## ION Systems製イオナイザー モデル5512の生産中止について

シムコジャパン株式会社

## 添付資料:モデル5512よりの置き換えについて

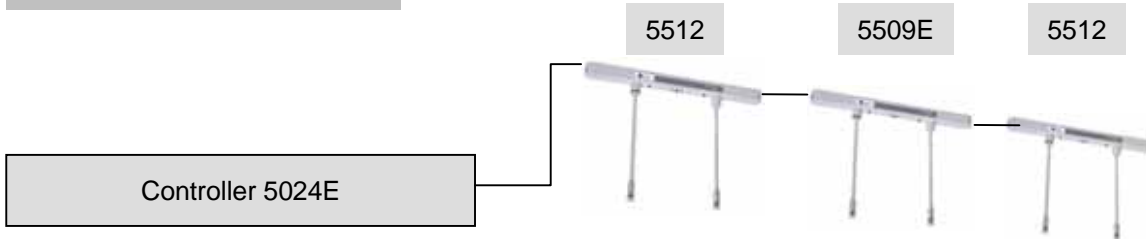
モデル5509Eシリーズイオナイザーとなります。

取り付け部や ケーブルは 変更無く 直接置き換えることが可能です。

ただし、モデル5509Eシリーズは 本体に付属する 調整つまみにて イオン発生出力を調整する必要があり、モデル5512シリーズでご利用された 赤外線リモコン モデル5570はご利用になれません。

### モデル5515へ置き換える場合

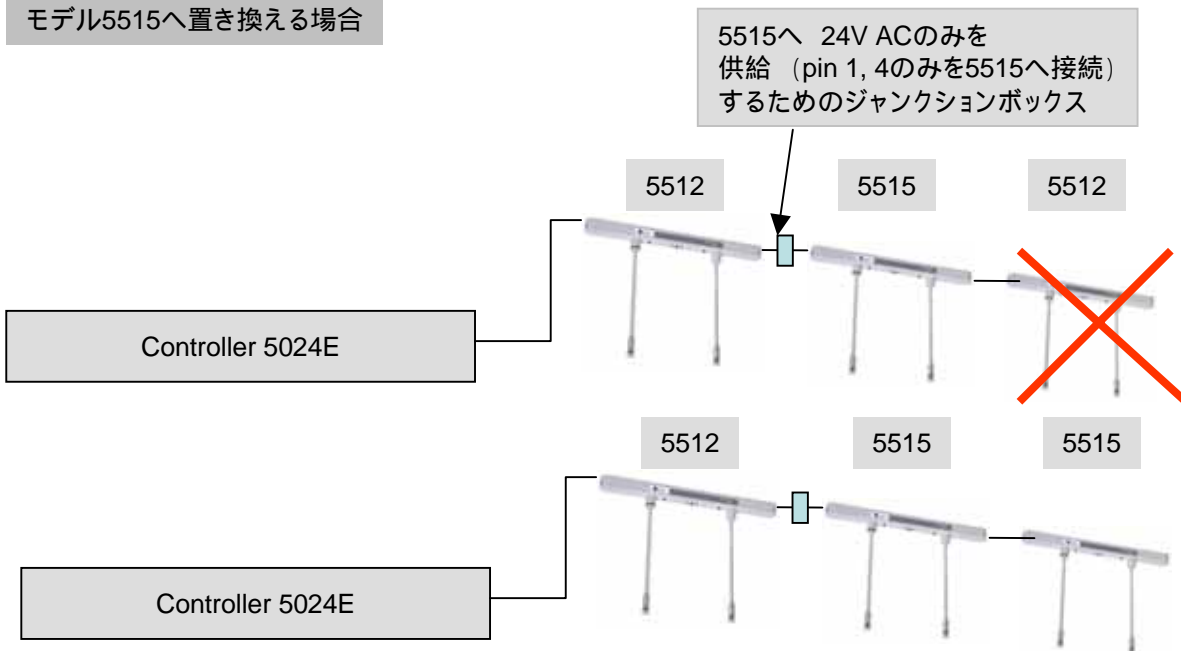
: 5515と5512の設置方法は同一です。

: 5515は5024 / 5512より 24VAC電源のみを受け取り、スタンドアロン機として動作させることが可能です。

: 5515の設定には 赤外線リモコン 5572が必要です。

: 5515を 5512の置き換えとして使用する場合は、5515の後段に 5512を設置することが出来ません。
